Varsel om oppstart av planarbeid for Grøn omstilling av Mongstad, gbnr. 127/ 91 m.fl., Alver kommune- Merknad frå Austrheim kommune

Fråsegn til varsel om oppstart av detaljreguleringsplan og planprogram for grøn omstilling av Mongstad gbnr. 127/91 Alver kommune - Vestland fylke

Høringsuttalelse - Varsel om oppstart av planarbeid - Grønn omstilling av Mongstad

I bilde ovanfor er farleia vist med blå stipla linje. Grønt areal med viser kor Kystverket har mynde etter havne- og farvannsloven, og er det geografiske arealet til farleiene jf. *Forskrift*

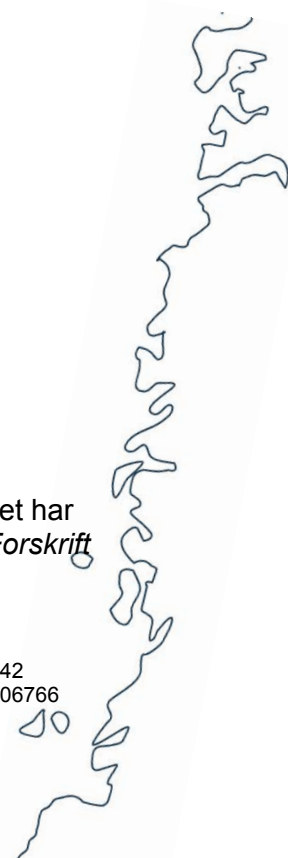
om farleder (FOR-2019-12-11-1834). Vi gjer merksam på dette allereie nå med tanke på framtidige sjøvassleidningar.

Kartvedlegg 1 – viser Statnetts Lindås transformatorstasjon og luftledningen nordover til muffeanlegget hvor det er overgang til sjøkabel.

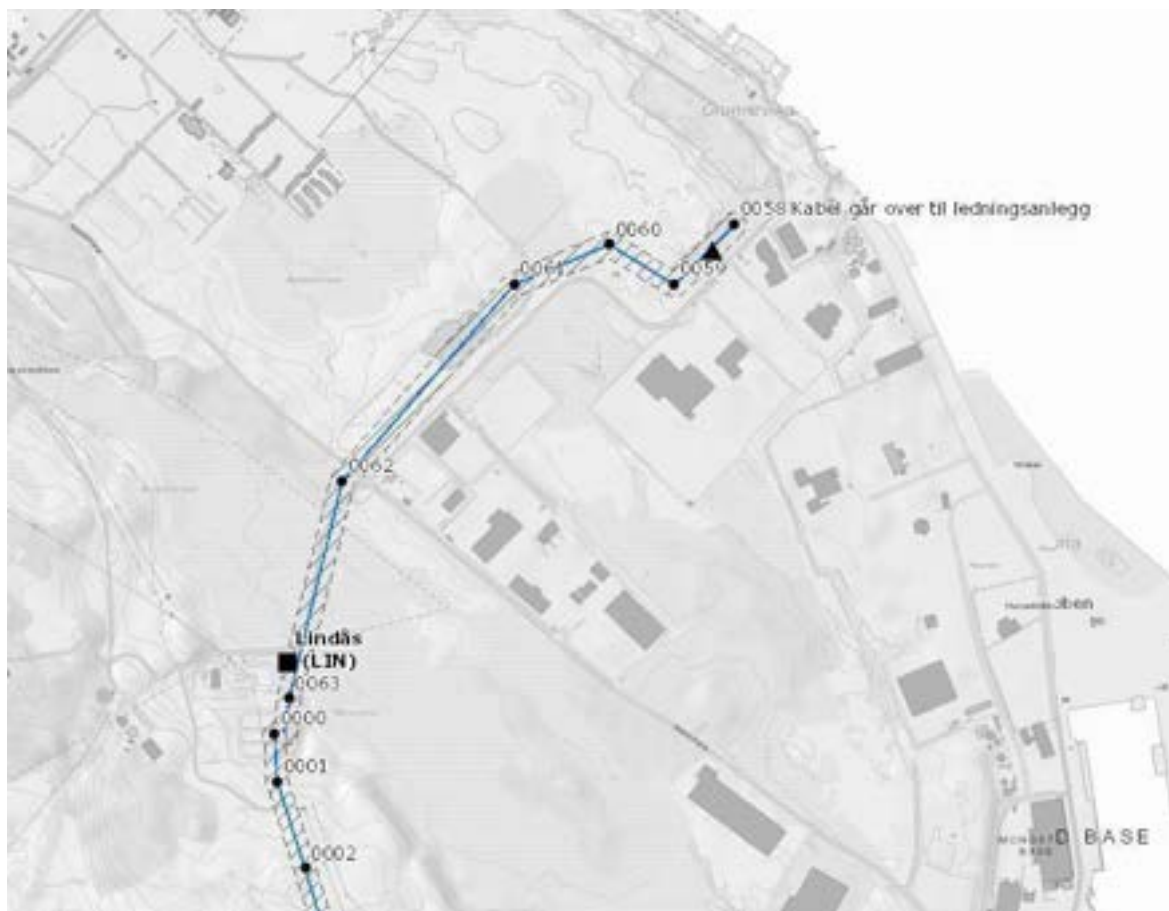
Vi gjør oppmerksom på at det innenfor planområdet må tas nødvendige hensyn til drift og utvikling av anleggene. Spesielt bemerker vi nærføring av energitunell under Lindås transformatorstasjon og at Statnett har planer for utvikling av de elektriske anleggene med økt transformeringskapasitet i Lindås og et nytt sett kabler fra muffeanlegget og ut i Fensfjorden.

Det varslede planområdet strekker seg under Statnetts/BKKs tomt (kart 3) for Lindås transformatorstasjon og ledningstrasèen mot Fensfjorden, og det fremgår at planen er å etablere energitunell fra det eksisterende høydebassenget vest for transformatorstasjonen og nordover. Det opplyses at overdekningen til energitunellen skal være minimum 15 meter.

Kartvedlegg 3: Statnett har markert Lindås transformatorstasjon og luftledningen mot Muffeanlegget med gult. Statnetts anlegg må hensyntas i den videre planleggingen, med tanke på drift, vedlikehold og utvikling av de elektriske anlegg.
